## **Záznam ze vstupní pracovní porady a místního šetření ke zpracovávání projektu stavby**

### **„Rekonstrukce areálu HZS Ostrava“**

## Záznam ze závěrečné všeprofesní porady

#### „Rekonstrukce areálu HZS Ostrava“

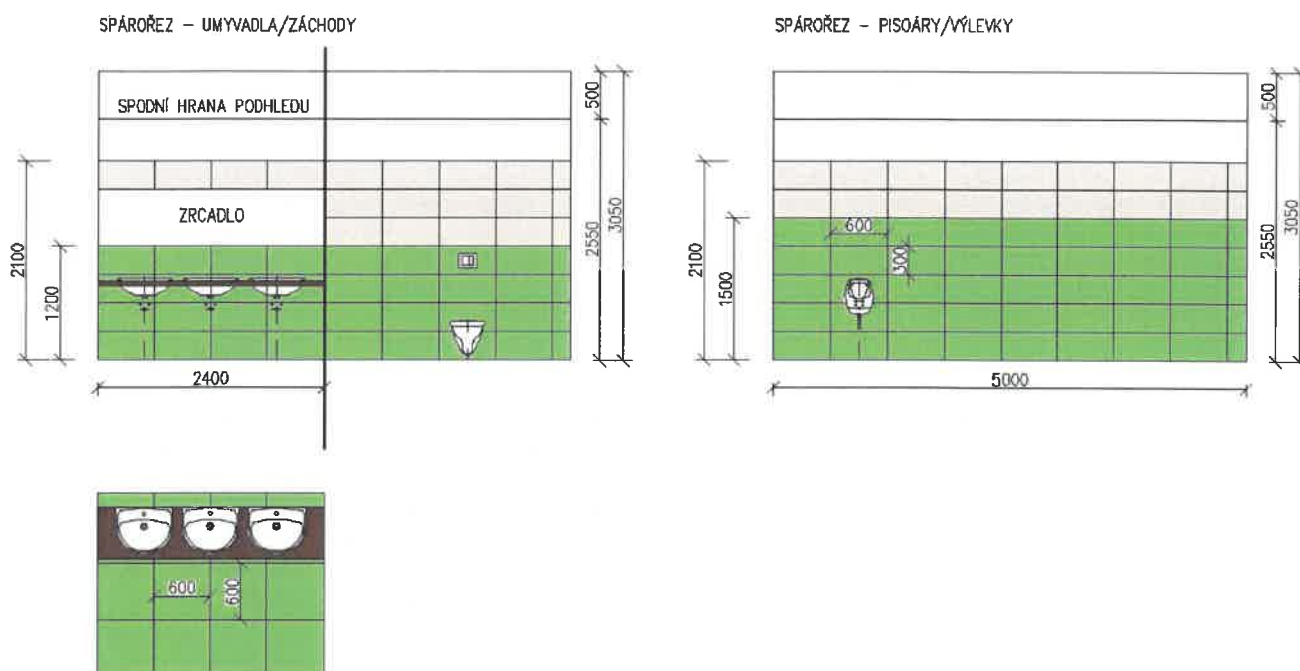
- *Všechna vrata očíslovat*
- *Doplnit červený nápis na fasády SO1 dle uvážení*

- *Doplnit poštovní schránky (2x-nerezové) zvenku areálu, z ulice Skladištní*
- *Doplnit tablo zvonkové (2x - zevnitř i zvenku areálu)*
- *Šedé barvy spíše do šedomodré, nikoliv šedozelené*
- *Vzor na fasády vertikální – viz pohled výše*
